INFORME N° 00658-2021-SENACE-PE/DEAR

- BEATRIZ HUAMANI PAUCCARA**
Especialista Social DEAR
- SYBILA ANTONELA ORELLANA MALDONADO**
Abogada Especializada en Minería- Nivel II
- ASUNTO** : Evaluación del "Cuarto Informe Técnico Sustentatorio de la Unidad Minera Cuajone", presentado por Southern Peru Copper Corporation, Sucursal del Perú

- REFERENCIA** : M-ITS-00177-2021 (27.07.2021)
- FECHA** : Miraflores, 28 de setiembre de 2021

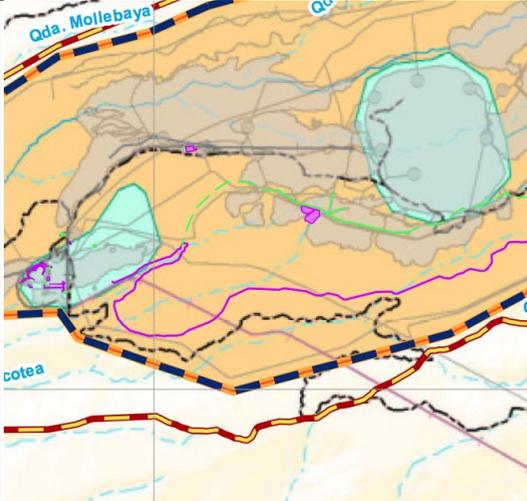
22	Capitulo 9 Numeral 9.5.2	SENACE	En el ítem 9.5.2 Tubería de agua fresca Suches-Botiflaca, el Titular describe los tramos principales indicando el IGA que los aprueba, sin embargo, el Trazo presentado	Se requiere que el Titular incluya una Figura(s) con el zoom adecuado precisando los tramos aprobados de la tubería, así como el IGA que lo aprueba y/o modifica,	El titular describe en el ítem 9.7.2 y 9.5.2 respecto a los IGA de aprobación de la tubería: La tubería Suches – Botiflaca fue declarada en	Si

Table with 7 columns: N°, ITEM, ENTIDAD, FUNDAMENTO/SUSTENTOS, OBSERVACIONES, SUBSANACION, ABSUELTA (SI/NO). The table contains detailed technical observations and a satellite image of a water pipeline route in a mountainous region.
